Sprawa nr 10/2009/EEZP/AP

Dotyczy: postępowania o udzielenie zamówienia publicznego w trybie przetargu nieograniczonego na „Dostawę dwóch przenośników zgrzebłowych: ścianowego i podścianowego dla potrzeb Południowego Koncernu Węglowego S.A. – Zakład Górniczy JANINA”.

WYJAŚNIENIE TREŚCI SIWZ

Szkic układu ściany o wysypie bocznym lewym.

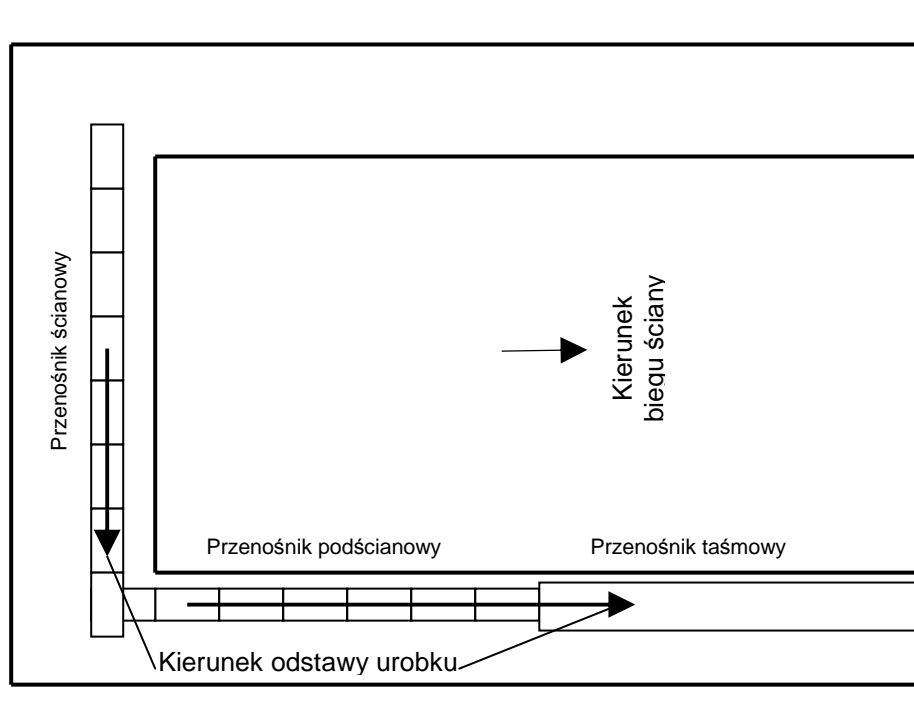
Załącznik nr 1 do SIWZ, pkt II.1.4 – Zamawiający informuje, że w zakresie dostawy napędu wysypowego wchodzi jedynie elementy niezbędne do przystosowania dla ściany z wysypem bocznym lewym. Prosimy o sprecyzowanie czy inne zespoły przenośnika, które różnią się wykonaniem lub układem montażowym dla ociosu prawego i lewego (tzn. np. człony dołączne, napęd zwrotny) należy w ramach dostawy dostarczyć też tylko dla układu opisanego w pkt II.1.4. W celu uniknięcia możliwych pomyłek dotyczących interpretacji ociosu prosimy o szkic żądanego układu ściany.

Zgodnie z zapisami pkt. II.1.4. w załączniku nr 1 do SIWZ napęd wysypowy przenośnika ścianowego, musi posiadać możliwość zmiany kierunku sypania.

Dostarczony przenośnik ma być przystosowany dla ściany z wysypem bocznym lewym. Elementy przenośnika do przystosowania go dla ściany o zabiorze prawym nie wchodzi w zakres dostawy.
